**Avis délibéré
de la Mission régionale d'autorité environnementale
Provence-Alpes-Côte d'Azur sur la déclaration de projet valant
mise en compatibilité du plan local d'urbanisme de Remollon
(05), liée à l'installation d'une centrale photovoltaïque au sol
au lieu-dit « Les Graves »**

N°MRAe 2021APPACA8
/2802

Figure 5 : Orientation d'aménagement plan schématique (source : p18 de l'OAP)

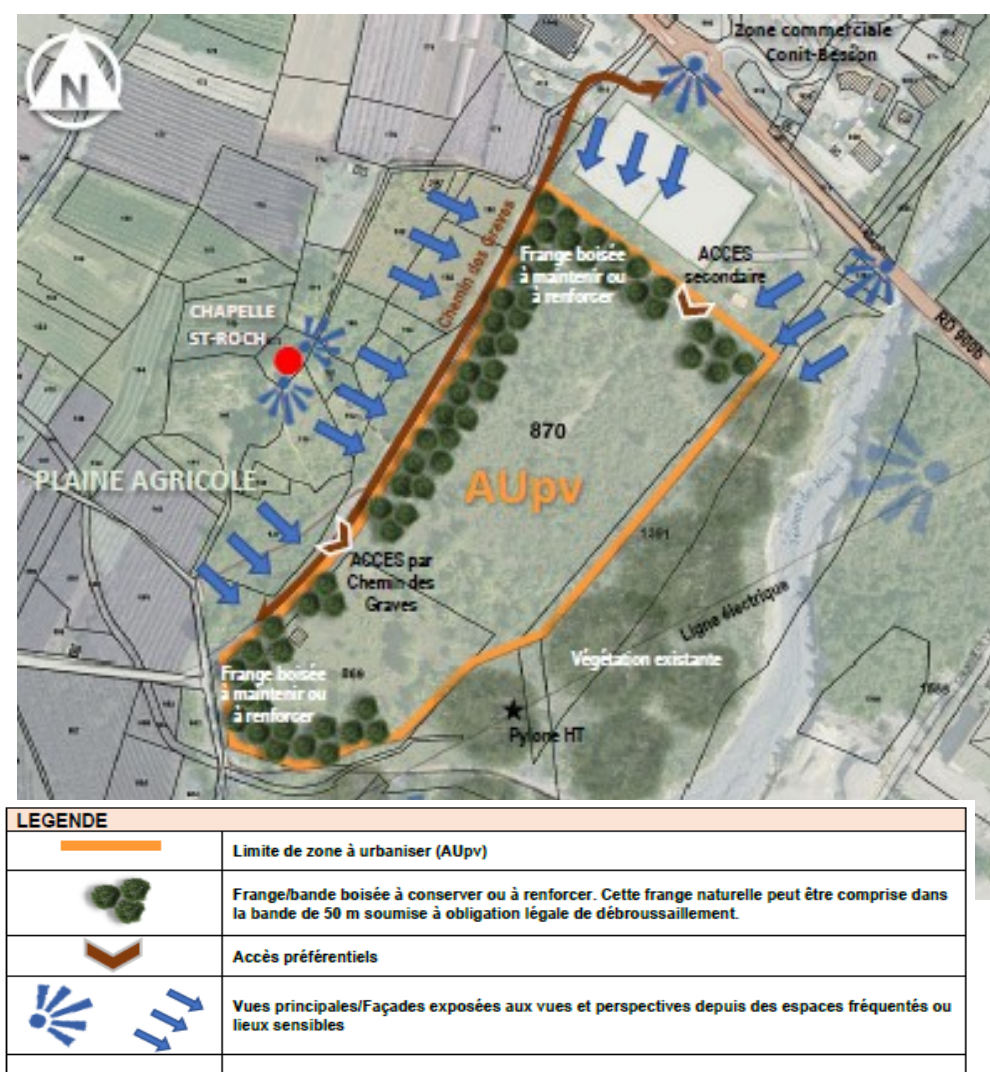
Le périmètre de l'OAP est donc trop restreint et l'atteinte de son objectif (cf. chapitre 1.2) vis-à-vis du risque incendie n'est pas garantie.

La MRAe recommande de revoir l'OAP vis-à-vis du risque incendie en précisant le périmètre des OLD et en réévaluant leurs incidences environnementales.

Figure 6 : Trames verte et bleue de l'Aire Gapeñaaise (cerclé de rouge, le secteur de projet; source: carte annexée au DOO)

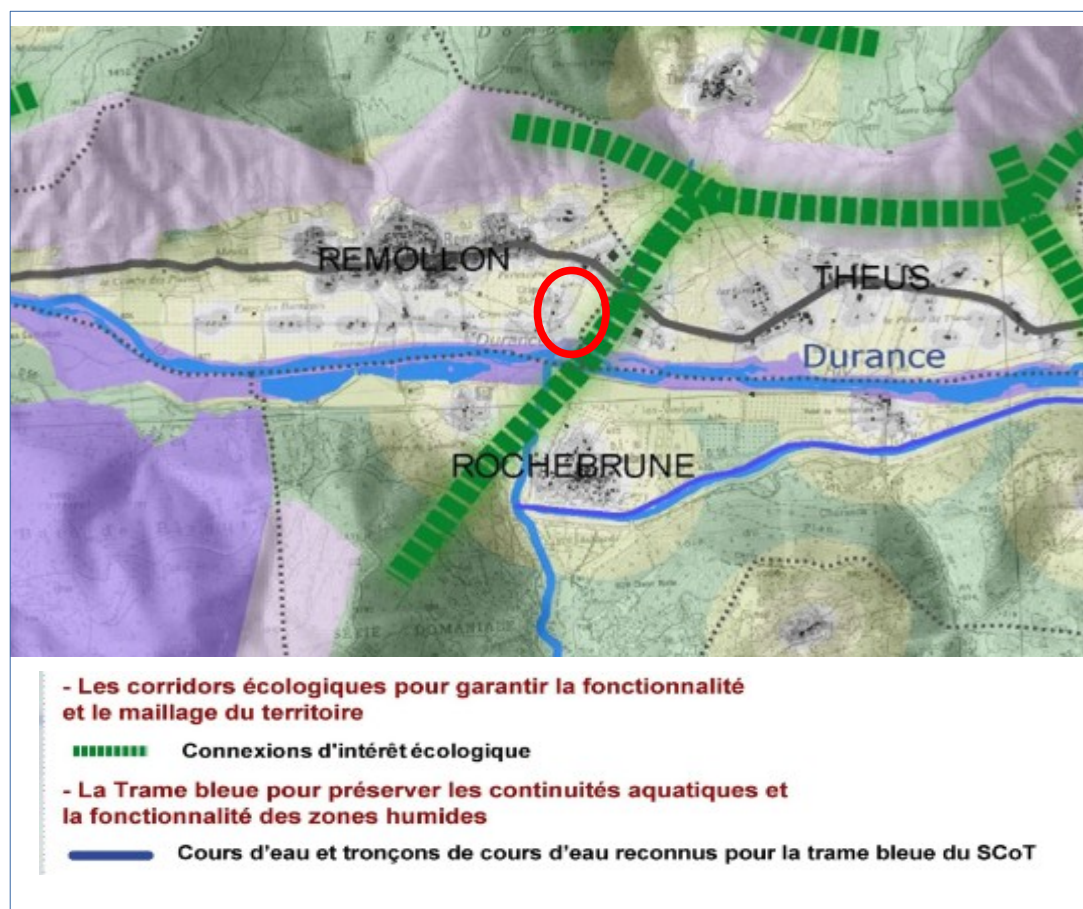
Le SCoT de l'Aire Gapeñaaise identifie, le long du torrent de Théus, une connexion d'intérêt écologique nord-sud reliant les collines de part et d'autre de la vallée de la Durance. L'une des orientations du document d'orientations et d'objectifs (DOO) concerne la préservation de ces entités.

La MRAe souligne que la Durance et son lit majeur, situés à l'intérieur de la limite sud de la zone d'étude (cf. figure 9), sont également identifiés au titre du schéma régional de cohérence écologique (SRCE)³ comme réservoir de biodiversité de la Trame bleue à préserver.

La MRAe recommande de justifier que le projet, de par sa situation, est compatible avec le SCoT de l'Aire Gapençaise, notamment pour ce qui concerne les enjeux liés à la préservation de la trame verte et bleue et au paysage et d'inscrire dans le PLU une continuité écologique fonctionnelle transversale à la Durance, traduction locale de la trame verte et bleue du schéma régional de cohérence écologique et du SCoT de l'Aire Gapençaise.

Figure 7: périmètre des inventaires ZNIEFF (en hachuré Znieff type 1 et vert, znieff type 2 ; source: p 57 du rapport de présentation)

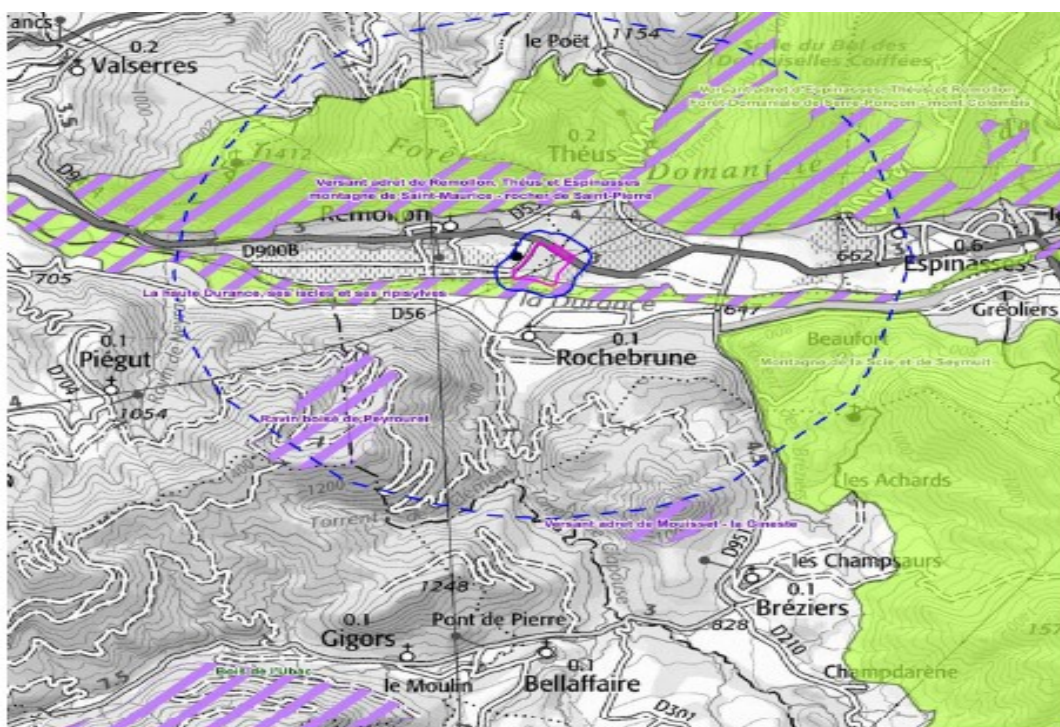
Le secteur de projet objet de la mise en compatibilité n'intercepte pas de Znieff. Il se situe en bordure de la ZNIEFF - *La Haute Durance, ses îcles et ses ripisylves* (cf. figure 5). C'est notamment la présence de ces espaces, de part et d'autre de la zone concernée, qui a motivé de l'inclure dans la TVB et justifie d'y préserver des fonctionnalités écologiques.

Figure 8: Localisation des zones Natura 2000 (source: p 55 du rapport de présentation)

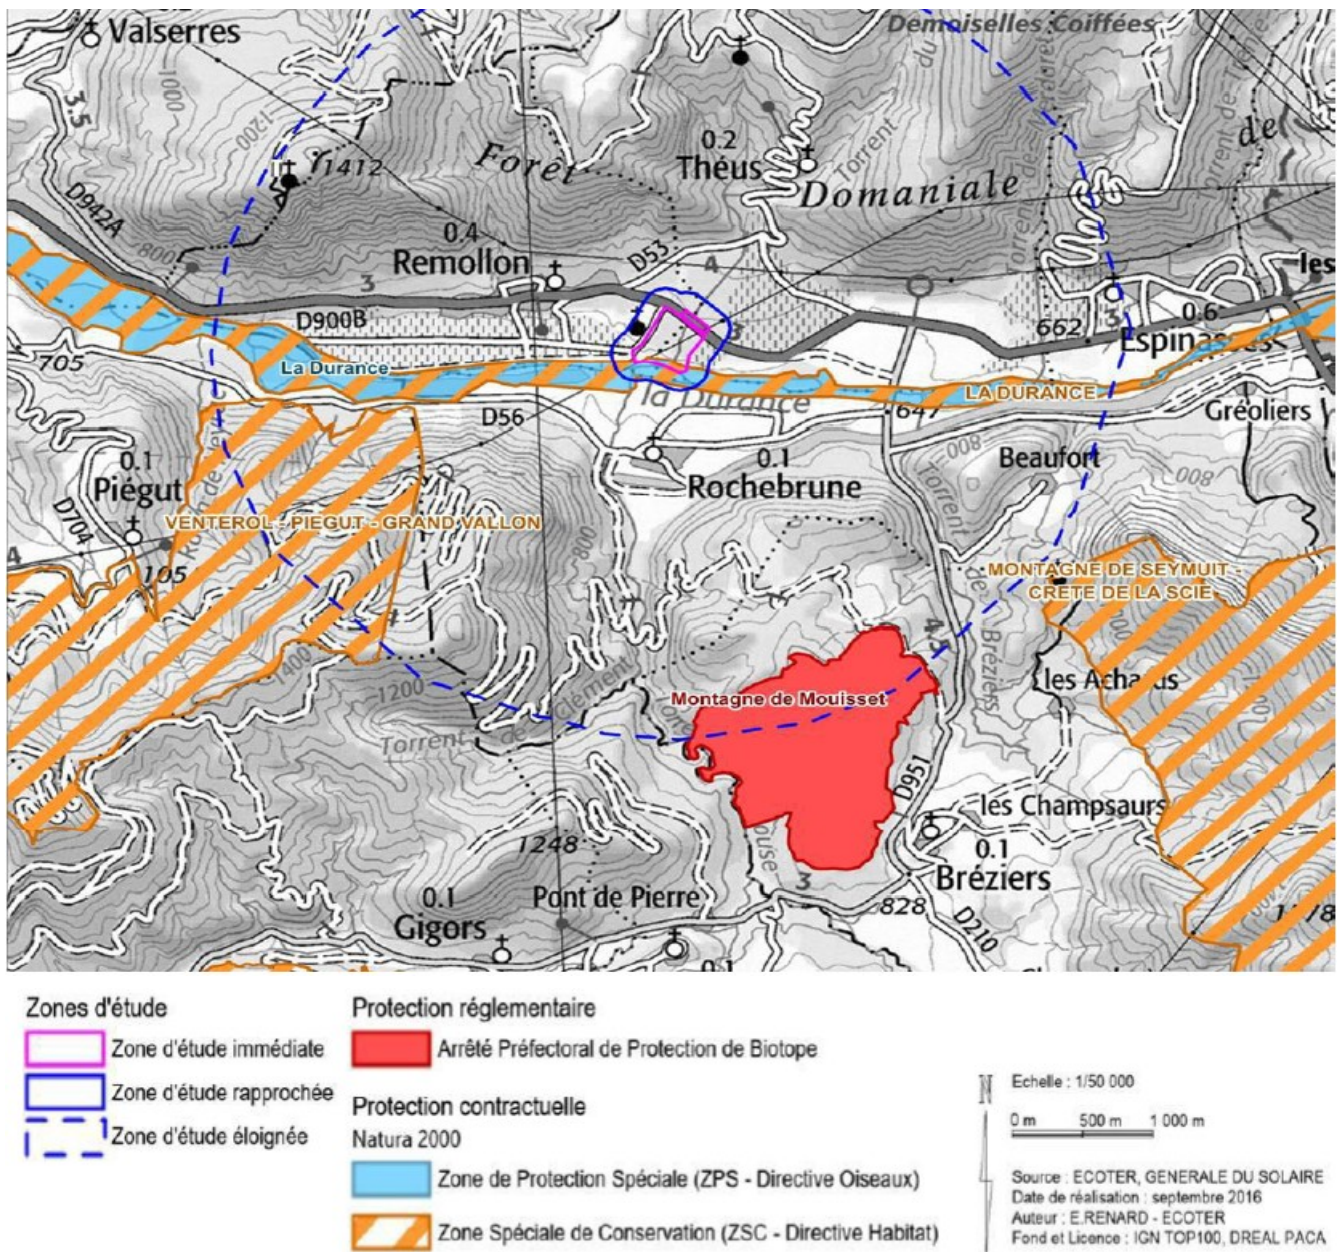
Comme le rapport de présentation ne présente pas en détail l'évaluation des incidences Natura 2000, mais uniquement des extraits, la MRAe souligne qu'il est très difficile de faire le lien entre les incidences relevées et la conclusion.

La MRAe ne souscrit pas aux conclusions de l'étude Natura 2000. En effet :

- la démarche d'évaluation des incidences est incomplète : l'étude met en évidence des "risques d'incidences du projet sur les enjeux de conservation du site Natura 2000" pour plusieurs espèces, notamment de chiroptères, et passe directement à la conclusion sur l'absence d'incidence résiduelle du projet sur Natura 2000 ;
- la conclusion mentionne la nécessaire bonne application des mesures préconisées mais celles-ci ne figurent pas dans l'évaluation des incidences N 2000 ;
- il manque l'évaluation des incidences indirectes de cette mise en compatibilité (travaux d'entretien hydraulique à l'intérieur du site Natura 2000) ;
- il manque l'analyse des effets cumulés avec le secteur de projet lié au parc photovoltaïque de Rochebrune.

La MRAE recommande de reprendre l'étude Natura 2000 (présentation des mesures ERC, étude des effets cumulés entre les secteurs de projet et évaluation des incidences indirectes de la mise en compatibilité avec effets à l'intérieur d'un site Natura 2000) et de la compléter conformément aux articles R151-3 et R104-18 du code de l'urbanisme. La MRAe recommande de revoir l'OAP en conséquence.

Figure 11 (source: Atlas des zones inondables)

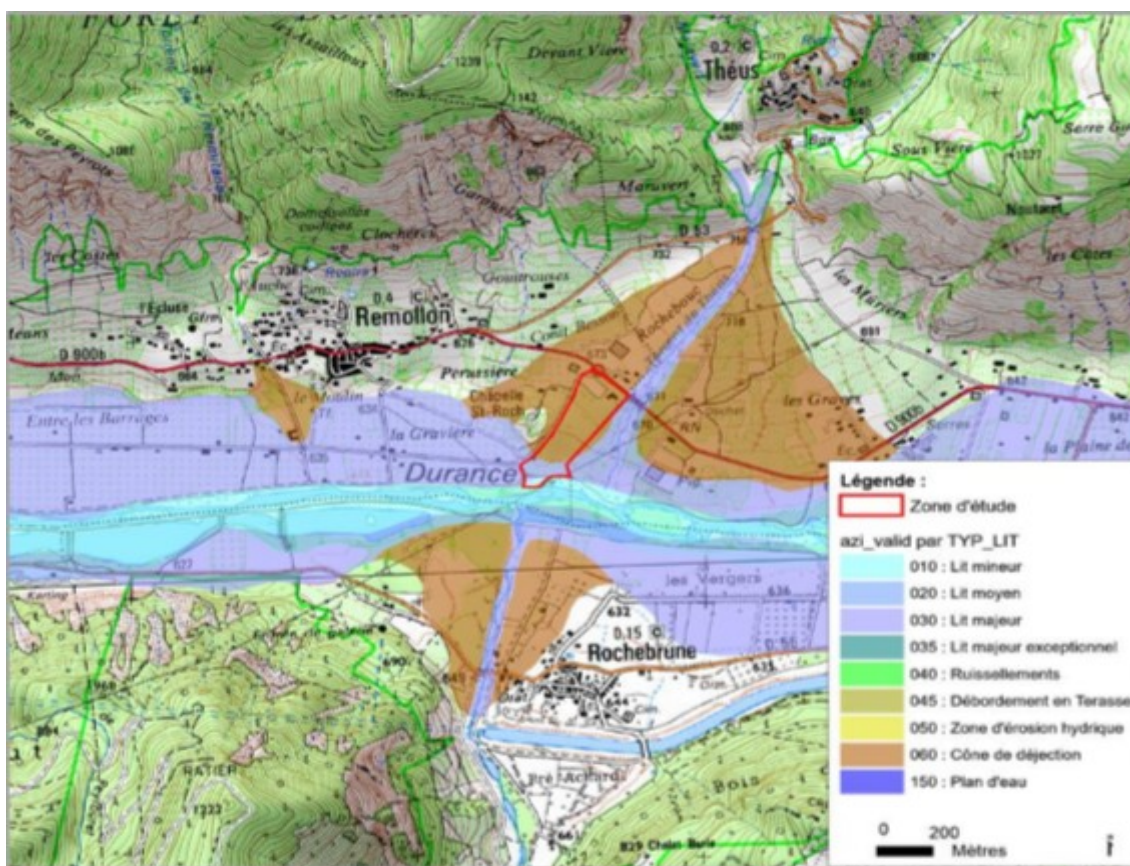
La commune de Remollon ne dispose pas d'un plan de prévention contre les risques d'inondation. Cependant, selon l'atlas des zones inondables, l'extrémité sud de la zone AUpv envisagée se situe au sein du lit majeur de la Durance. De plus, le site de projet se situe au niveau du cône de déjection⁶ du torrent de Théus et, à ce titre, est vulnérable vis-à-vis du risque de débordement d'une crue torrentielle, même si le dossier précise que les caractéristiques actuelles du torrent de Théus (sur-creusement de plusieurs mètres du lit mineur) induisent un risque négligeable de débordement du torrent hors évènements majeurs.

Néanmoins, la MRAe rappelle que ces types de torrents peuvent se réengraver rapidement si plusieurs évènements majeurs (obstruction d'un des ponts, dépôts importants, etc.) se produisent à intervalles rapprochés.

La MRAe souligne que dans le cadre de la compétence GEMAPI, depuis le 1^{er} janvier 2018, la communauté d'agglomération Serre-Ponçon Val d'Avance porte la responsabilité de l'entretien et de la restauration des cours d'eau, ainsi que des ouvrages de protection contre les crues (barrage, seuil, digues, etc.). La faisabilité de cette mesure de réduction n'est donc pas garantie par simple proposition du porteur de projet.

La MRAe recommande de mieux justifier la garantie d'atteinte de l'objectif de l'OAP vis-à-vis du risque d'inondation.

Figure 12 : Contexte paysager et patrimonial (source : p.91 du rapport de présentation)

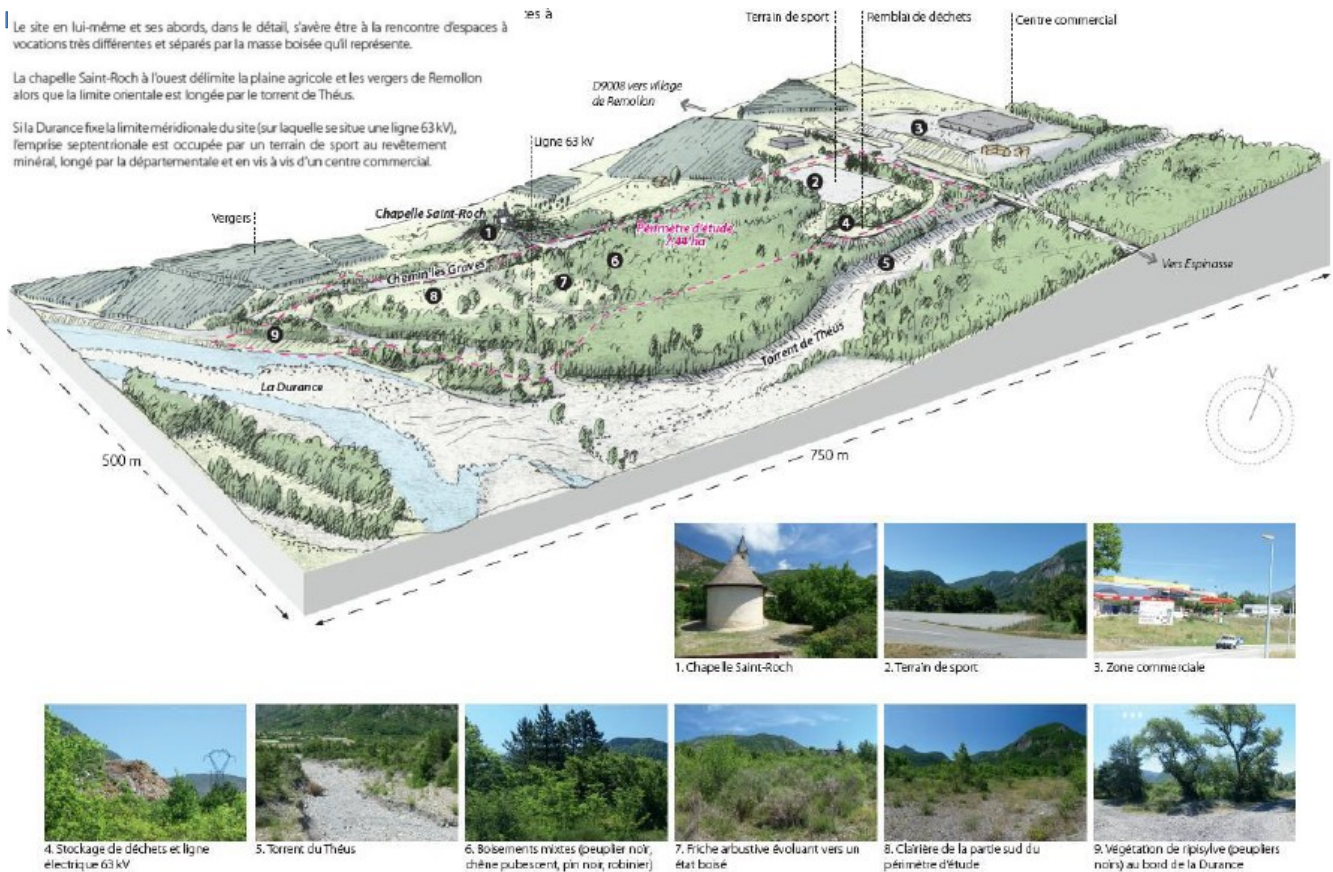
- le terrain pressenti pour le zonage AU_{pv} forme actuellement l'écrin paysager aux abords de l'élément patrimonial que constitue la chapelle Saint-Roch et présente une très forte co-visibilité avec elle ;

- un projet de parc photovoltaïque générera des effets importants, altérant la qualité des perspectives paysagères en direction de cette chapelle et depuis celle-ci, au regard de la proximité immédiate avec la chapelle et de la situation dominante de celle-ci ;

- enfin, s'agissant des effets paysagers cumulés potentiels avec le secteur de projet lié au parc photovoltaïque de Rochebrune, également en co-visibilité avec le village de Remollon, le cumul de ces deux secteurs proches situés en vis-à-vis l'un de l'autre et dans les perspectives paysagères du SPR et des deux villages, serait de nature à aggraver l'impact visuel sur le grand paysage et que ces effets semblent sous-estimés. La présence de deux cônes de déjection en vis-à-vis de part et d'autre de l'axe de la Durance participe de la structuration de la géomorphologie locale. L'implantation du projet sur le cône de déjection du torrent de Théus, reconquis par la végétation, gomme cette structure paysagère et crée un impact notable sur le grand paysage.

La MRAe recommande de revoir l'analyse des effets sur le paysage du secteur de projet, en prenant en compte l'ensemble des enjeux patrimoniaux et territoriaux, ainsi que les effets cumulés avec le secteur de projet de parc photovoltaïque situé sur la commune voisine de Rochebrune.
